ASSUMPTE: **Entrada principal a la CD Móra d'Ebre**

El present escrit és per posar en el seu coneixement el risc a caigudes a diferent nivell a l'accés principal de la CD de Móra d'Ebre.

Foto 3. Detall del desnivell (40 cm d'alçada).

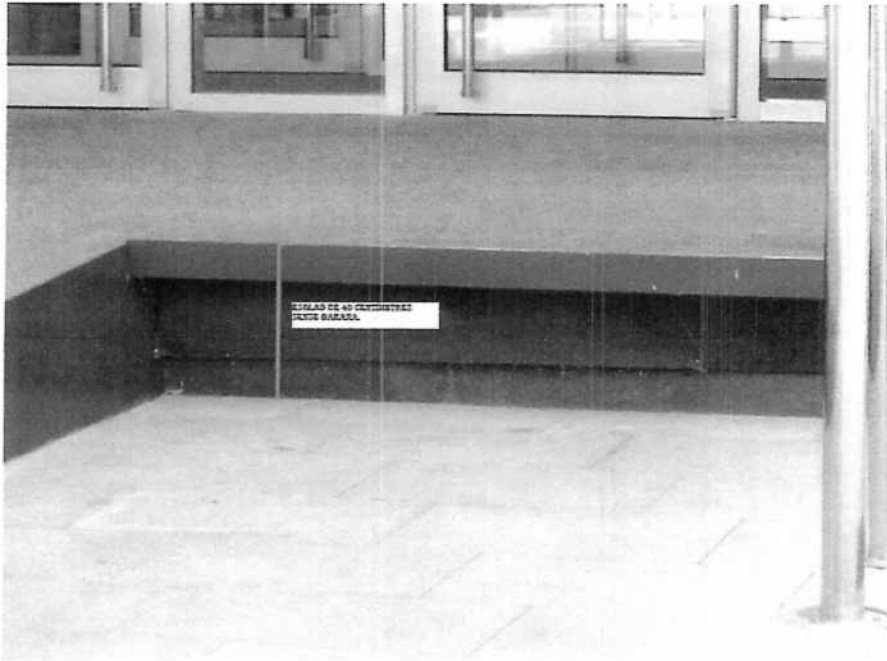
Com pot comprovar a les fotografies adjuntes, a l'accés hi ha uns desnivells sense elements de protecció ni senyalització oportuna.

És per tot això que demanem la col·locació d'una barana protectora a la rampa d'accés a l'entrada de la comissaria per eliminar el perill a possibles caigudes i la instal·lació d'un tram d'escales.
